ERRATUM: Change CLK\_DOWN and CLK\_UP generation to use CLK (not iCLK)

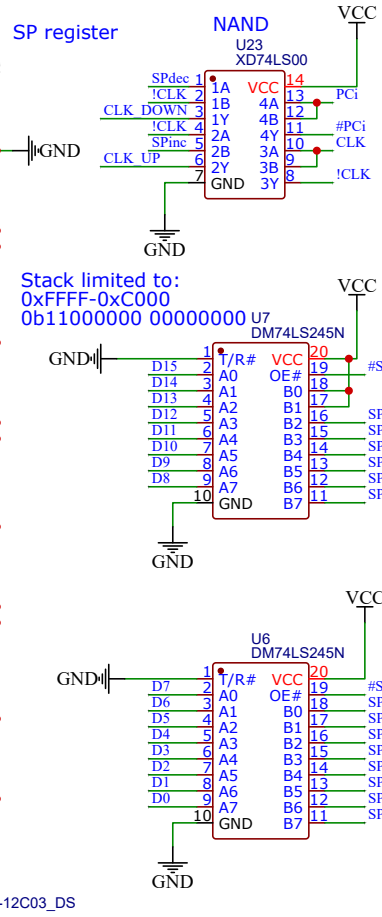
Stack limited to:  
0xFFFF-0xC000  
0b11000000 00000000
